AUDERGHEM. Chaussée de Wavre

PERMIS UNIQUE: Réaménager des espaces publics et du parking situés sous le Viaduc des Trois Fontaines, ainsi que la réalisation de travaux d'égouttage pour prévenir le ruissellement direct vers les étangs avoisinants.

Avis de la CRMS

Zone d'intervention – extr. du dossier de demande

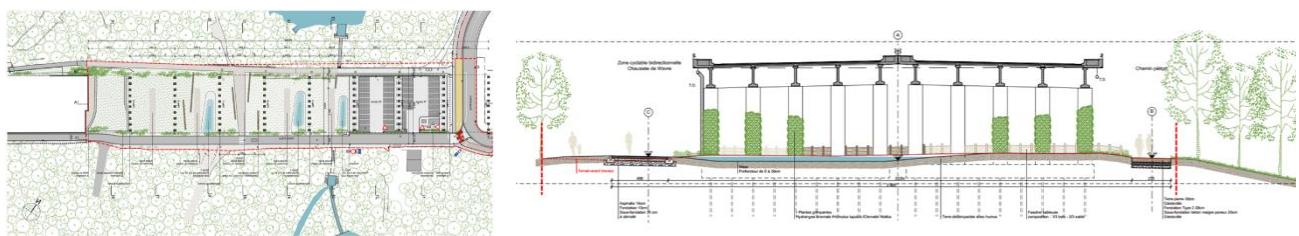
Bien que la CRMS exprime certaines réserves quant aux perspectives de réussite du projet, notamment en ce qui concerne le développement de la végétalisation envisagée sous le viaduc et sur ses piliers, elle souscrit au projet qui ne soulève pas de remarques d'ordre patrimonial et devrait contribuer à une meilleure protection de la faune ainsi qu'à une gestion optimisée des eaux de pluie.

La CRMS attire cependant l'attention sur les risques pour certaines espèces sensibles durant la phase de chantier. Afin de réduire au maximum cet impact, elle demande une planification saisonnière stricte des travaux, à soumettre pour approbation à la DPC.
